Modulo per la presentazione delle osservazioni per i piani/programmi/progetti sottoposti a procedimenti di valutazione ambientale di competenza statale

PROGETTO DI SVILUPPO CONCESSIONE "COLLE SANTO"; PROVINCIA DI CHIETI, REGIONE ABRUZZO.

Osservazioni alle integrazioni documentali richieste con nota MATTM DVD 2017 0022746 del 04.10.2017; Procedimento di Valutazione Impatto Ambientale ai sensi del d.lgs. 152/06 e ss mm ii "Progetto di sviluppo concessione *Colle Santo*". Proponente CMI Energia srl (ex-spa).

Osservazioni al Progetto Definitivo allegato all'istanza di "variazione del programma lavori" presentata da CMI Energia spa sottoposto a VIA nazionale nell'ambito del procedimento di Concessione di Coltivazione di Idrocarburi "Colle Santo" in provincia di Chieti.

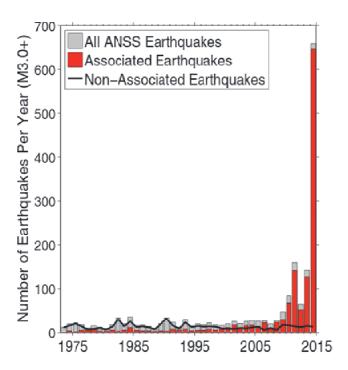
Una descrizione, peraltro, parziale e, anzi, fuorviante, visto che si commenta (brevemente) la sorgente ITCS079 - Shallow Abruzzo Citeriore Basal Thrust (banca dati DISS-INGV), che interessa l'area del gasdotto e della centrale, ma non si descrive la presenza della più importante sorgente sismogenetica, quella composita denominata "ITCS078 - Deep Abruzzo Citeriore Basal Thrust" (banca dati DISS-INGV), che è estesa praticamente sotto al giacimento e, cioè, nella condizione peggiore per quanto riguarda le possibili interazioni con il progetto e l'estrazione del gas in profondità.

Secondo la scheda allegata al database tale sorgente sismogenetica è in grado di generare sismi di magnitudo fino a 6,8.

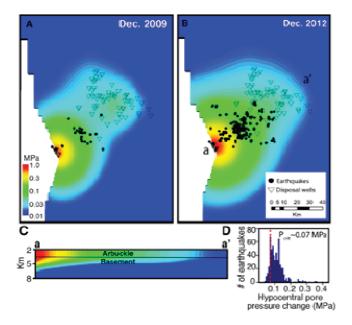
Tra questi vogliamo evidenziare quello pubblicato su Science nel Luglio 2014 dal gruppo di Keranen (Keranen et al. Sharp increase in central Oklahoma seismicity since 2008 induced by massive wastewater injection, Science 2014) perché contiene interessantissime indicazioni sugli effetti della variazione della pressione di poro sulla generazione dell'attività sismica. Gli autori concludono che la riattivazione del sistema di faglie è collegato ad una perturbazione di soli 0,07 MPa nella pressione di poro (a causa di un incremento legato sostanzialmente alla iniezione di fluidi).

Fig. 3.16 - Pressione media di campo (FPR) nei quattro casi si mulati.

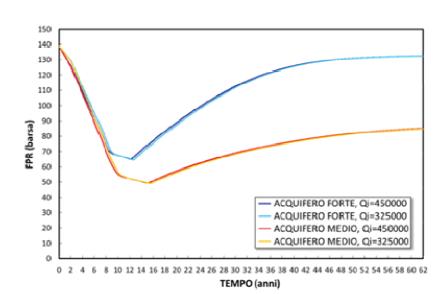
Stiamo parlando del dimezzamento (e oltre in alcuni modelli) della pressione da circa 140 Barsa a 50-70!

Fig. 2.1 – A) Schema strutturale dell'Appennino Centro-Meridionale nell'area di interesse; B) Interpretazione della parte orientale del profilo sismico CROP 11 (modif. da Calamita et al., 2009).

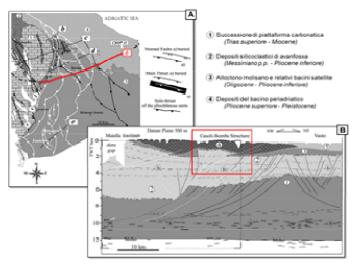
Ora, il giacimento in questione è localizzato come abbiamo detto in un contesto assai complesso dal punto di vista sismogenetico. Per stessa ammissione del proponente il giacimento stesso è delimitato da una serie di faglie in larga parte collegate allo sviluppo di sistemi di fratture profonde.

In un contesto del genere di tale complessità e naturale pericolosità (aggiungiamo che la stessa diga può essere fonte di microsismicità locale indotta - si vedano i lavori scientifici sulla Diga del Pertusillo - che in taluni casi potrebbe anche rendere del tutto inservibile la rete di monitoraggio prevista potendo in parte mascherare o addirittura interagire con il fenomeno che si vorrebbe monitorare e, cioè, l'attività sismica indotta dalle estrazioni, vanificando quindi qualsiasi ipotesi - di per sé piuttosto bislacca - di prevedibilità dell'evoluzione dell'eventuale sismicità indotta dalle estrazioni) si può senz'altro affermare, in base a ricerche scientifiche pubblicate sulle migliori riviste e sulla base delle relative conoscenze del sistema locale, che l'intervento in esame comporta un aggravio del rischio sismico in territori già di per sé classificati in rischio sismico 1 e 2. A ciò si aggiunge il rischio frane che può essere esacerbato proprio dalla sismicità indotta e naturale. Tra l'altro neanche quest'ultimo aspetto è stato dichiarato e approfondito nel S.I.A. nonostante le estese aree a rischio individuate nelle aree interessate dal progetto dal punto di vista idrogeologico.
